Dopravní podnik Ostrava a.s.

„Dodávka 24 ks nových jednočlankových elektrobusů a 2 ks nabíjecích stanic“

VYSVĚTLENÍ, ZMĚNA NEBO DOPLNĚNÍ ZADÁVACÍ DOKUMENTACE

Vysvětlení zadávací dokumentace č. 1 ze dne 16. 9. 2020

Výkres a obrázek k požadavku 3.9.1

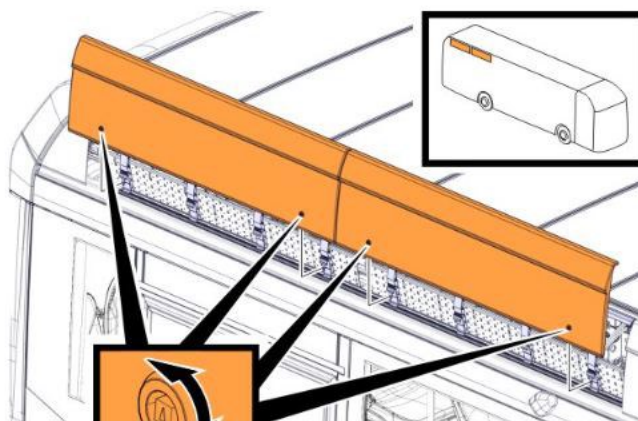
Požadavek 3.9.1: Je možno považovat certifikaci kabeláže dle normy R118.02 jako dostatečnou?

Je možno akceptovat přístup k bateriím odklopením bočních spoilerů se zajištěním?
Viz obr. níže

Bateriové boxy jsou vyměnitelné a zakryté shora. Jejich výměna/ manipulace se provádí na konci životnosti. Toto zakrytí se neodklápí nýbrž odnímá celé. Je možno akceptovat toto řešení?
viz obr. níže

Výkres a obrázek k požadavku 4.5

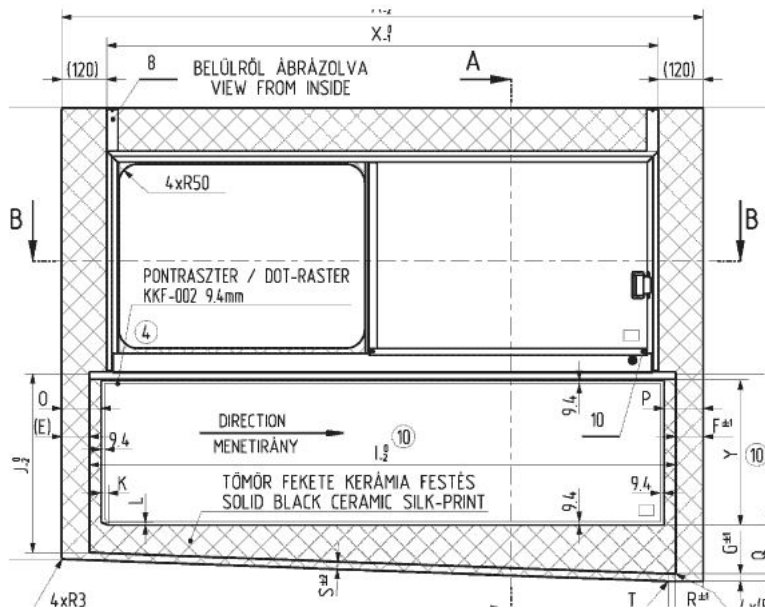
Požadavek 4.5: Je možno akceptovat otevíratelné stranová okna v provedení dle obrázku a výkresu níže?

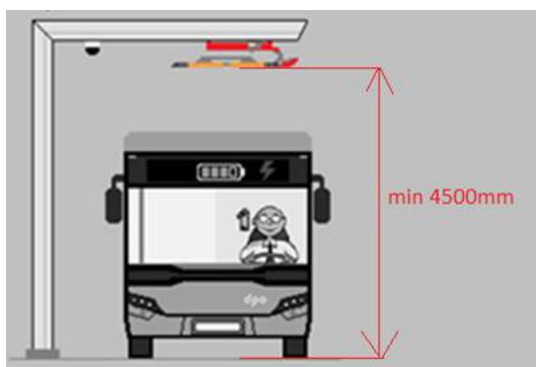
Prosíme o vyjasnění, jaký přesně systém má objednatel na mysli?

Zadavatel ponechává technické řešení sledování tolerance pro přistavování vozidel pod nabíjecí rameno na dodavateli. Toto zařízení musí elektronicky nebo mechanicky navést

přistavované vozidlo pod rameno nabíjecí stanice do tolerancemi stanovené polohy a tímto umožnit zahájení nabíjecího procesu.
